Roto NT / NX

Nowe zasuwnice ze środkowym/zmiennym osadzeniem klamki D8 mm

PI_21-1730

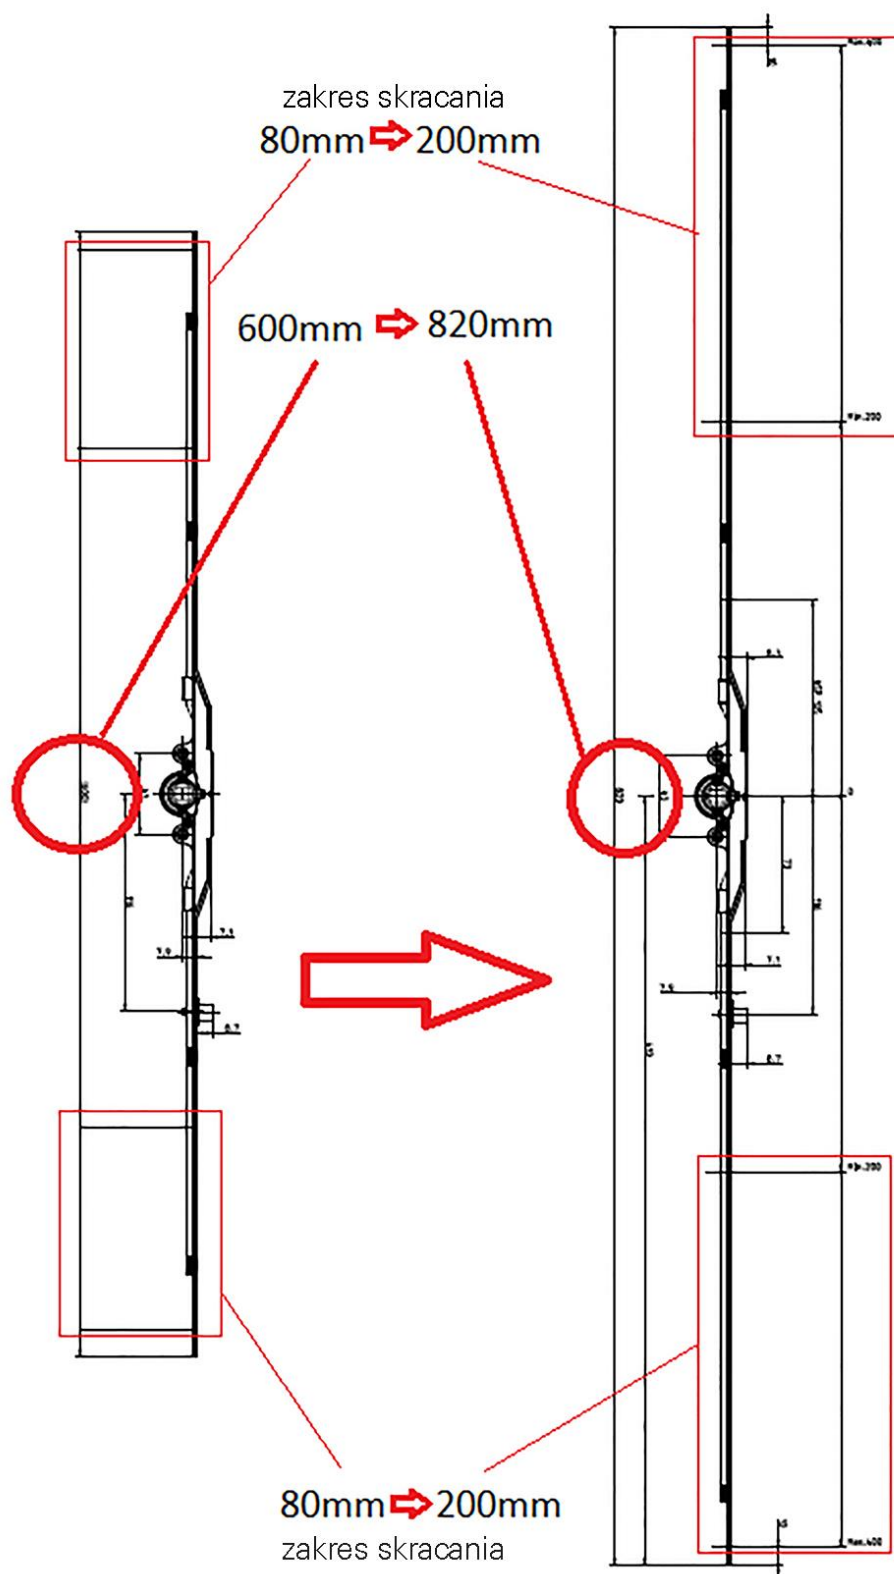
Wycofane zostają zasuwnice ze środkowym/zmiennym osadzeniem klamki **DM 8 mm**: 259766 i 502024.

W ich miejsce wprowadzone zostają nowe zasuwnice - dłuższe, z większym zakresem skracania, odpowiednio – **840794** i **840812** - zgodnie z tabelą obok.

- Zakres skracania zostaje zwiększony z **2 x 90 mm do 2 x 200 mm**
- zakres stosowania zostaje zwiększony z **621-800 mm do 621-1020 mm**
- wycyfrowane zasuwnice miały długość **600 mm**
- wprowadzone zasuwnice mają długość **820 mm**
- dane wierceń pozostają bez zmian
